群聊

2022年2月15日 至 2022年3月11日

Tube—21c1_220215V5.x_t

我们厂模号是3611

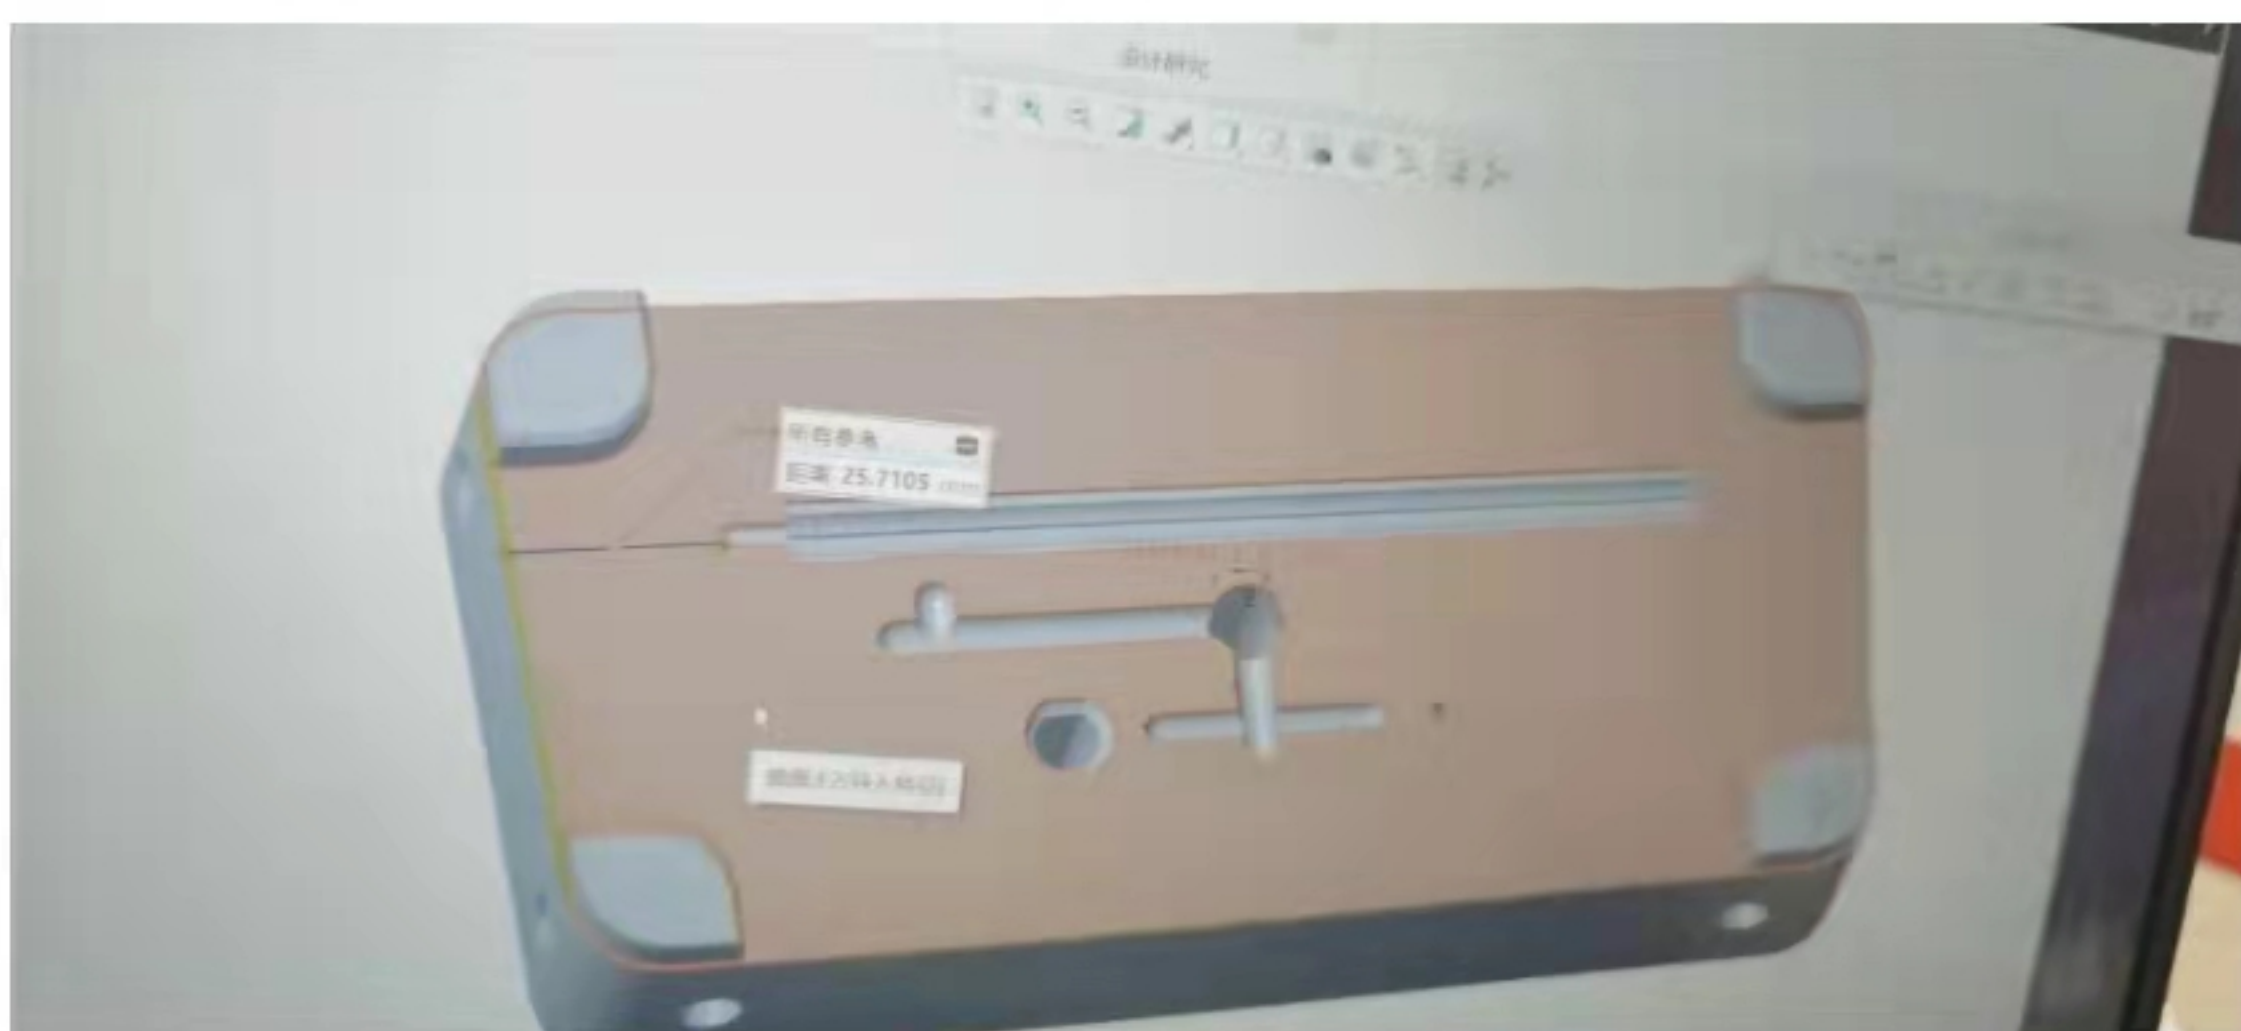
第一张图片,是原来治具,第二张是设
变后的

@光头强_逸者 你让人对下模具图,看看能不能改

@空白 重新开模🤔🤔

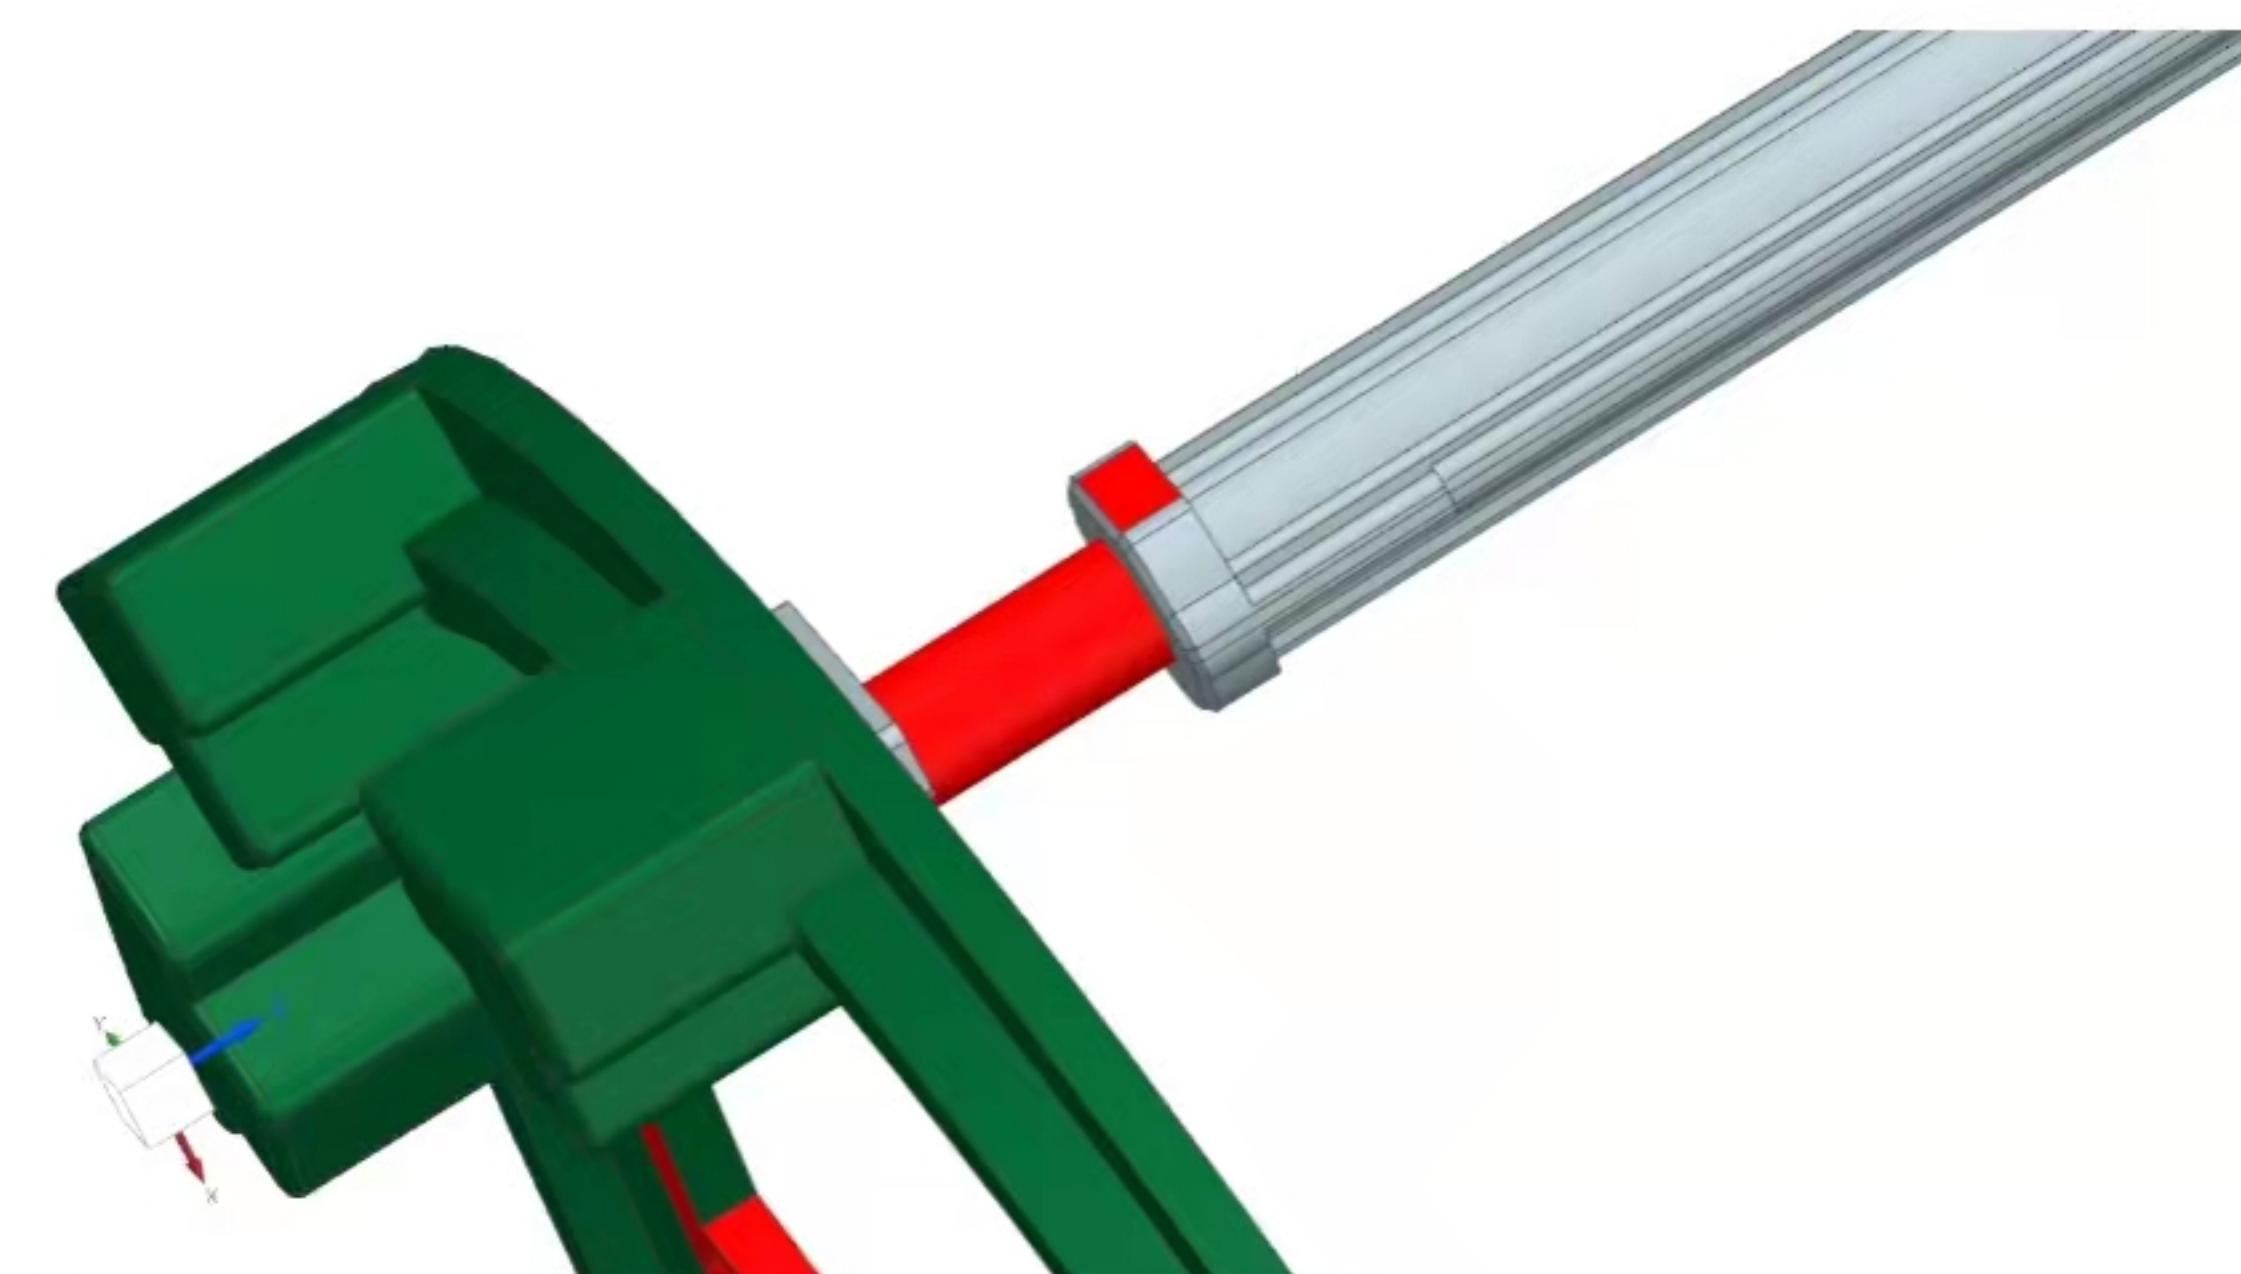
模仁到边了

直接加到模框上去

看一下,差多少,我把顶端的部分减短
